改善箇所説明図

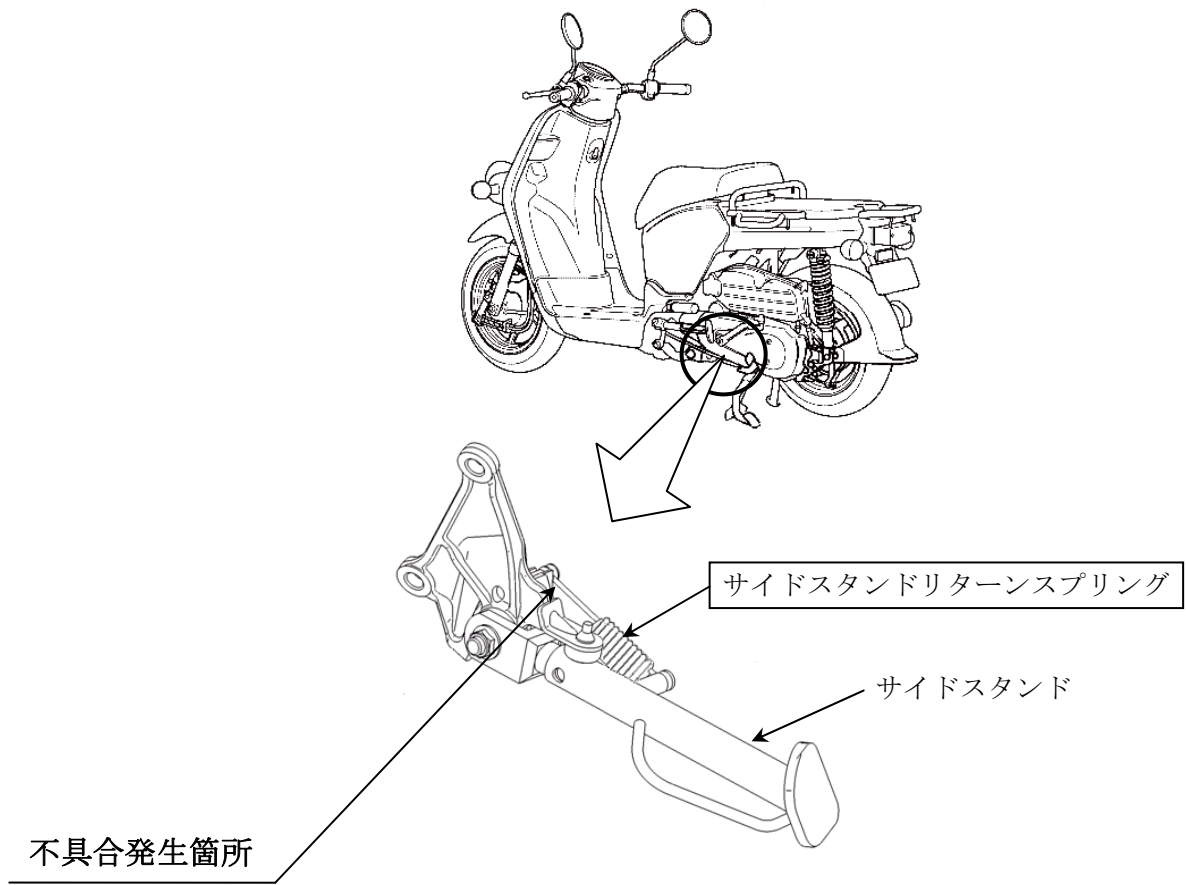
サイドスタンドリターンズプリングの耐久性が不足しているため、サイドスタンドの繰り返し操作により当該スプリングが折損するものがある。そのため、走行中にサイドスタンドが下がり、最悪の場合、路面に接地して転倒するおそれがある。

全車両、サイドスタンドリターンズプリングを対策品に交換する。

注：□は交換部品を示す。
